改善箇所説明図 W098の例

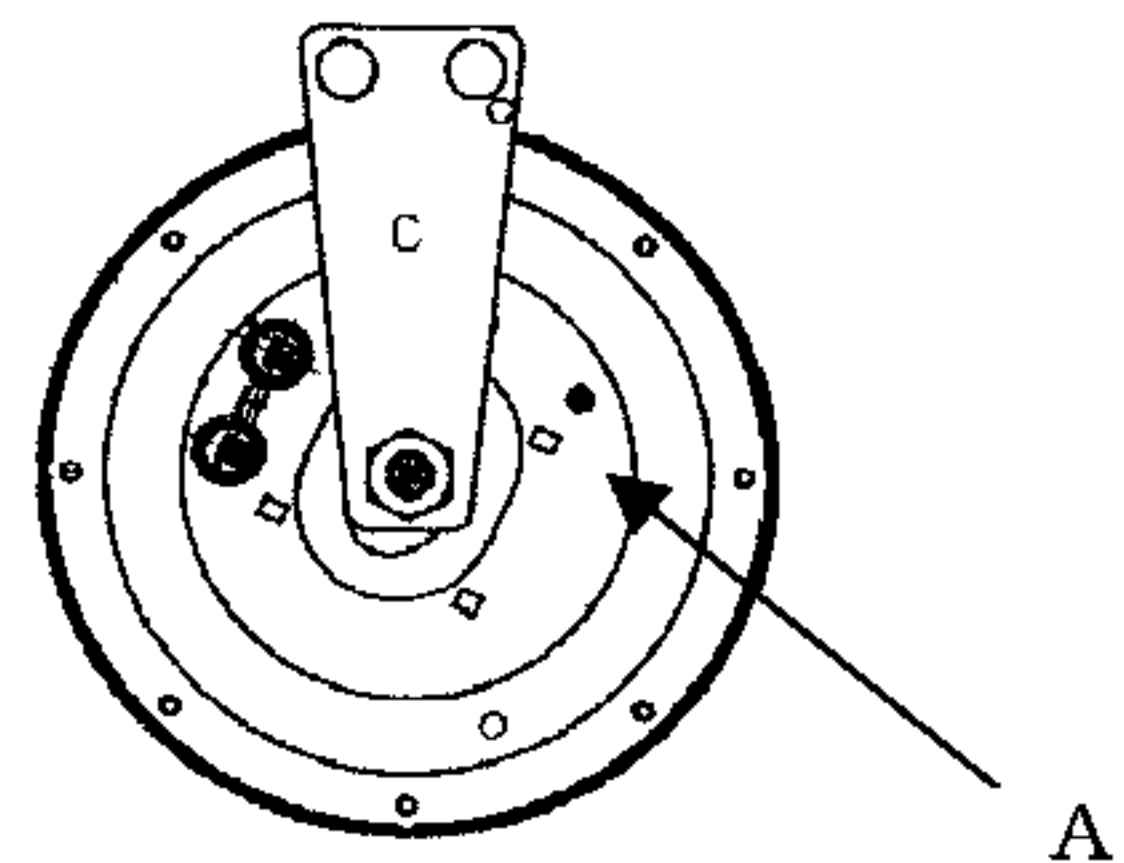
警報音発生装置において、正規の部品と異なった部品を装着したため、音の大きさが基準値を超えており、警報音発生装置の技術基準を満足しない。

改善措置の内容： 全車両、当該警報音発生装置を正規品と交換する。

識別： 警報音発生装置のA部(ブラケット固定用ナット端面)に白色ペイントを塗布する。
